高松塚古墳仮整備の基本方針決定の経緯について

古墳壁画保存活用検討会保存技術WG (第7回)

高松塚古墳仮整備に係る設計変更の内容について

図3 基本計画における整備イメージ（上）と現在の整備イメージ（下）

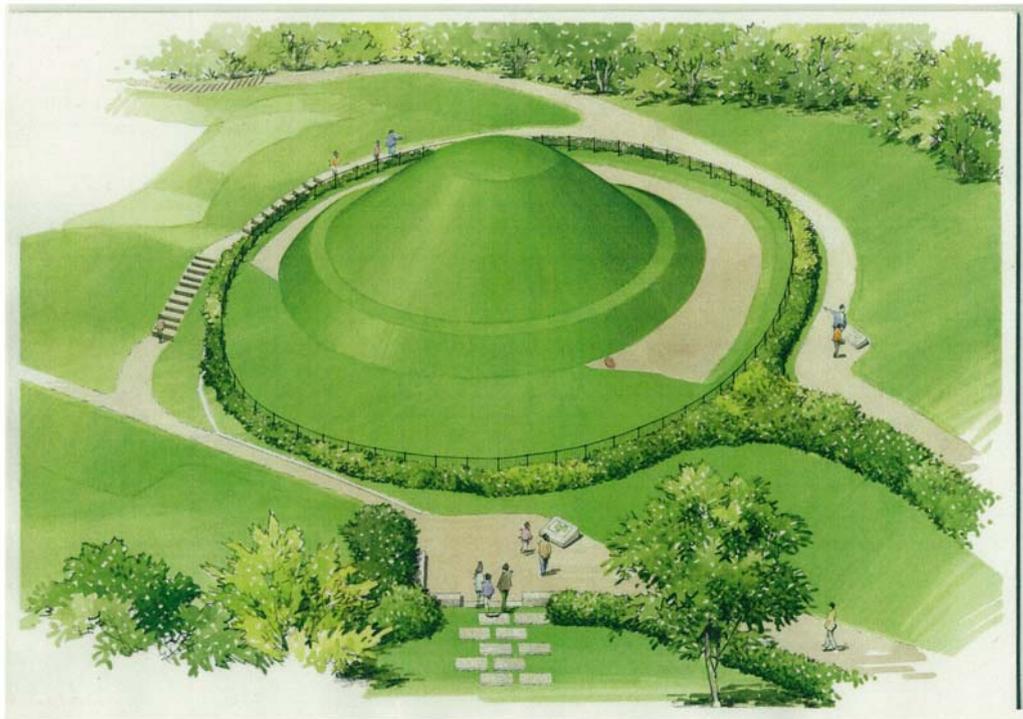
- (1) 古墳南東部の周溝で発見された暗渠排水施設を表現する
ただし、西側の暗渠については位置が不明なため表現しない。
- (2) 古墳周辺において、古墳の南北軸を表現する
古墳の南面において(古墳下から広場にかけて)、舗石等を用いて南北軸を表現する。
- (3) 古墳周囲に柵及び低木の植栽帯を設ける(図3)
見学者の安全確保、及び、古墳の保護のため、見学者が古墳の中に立ち入らないようにする。
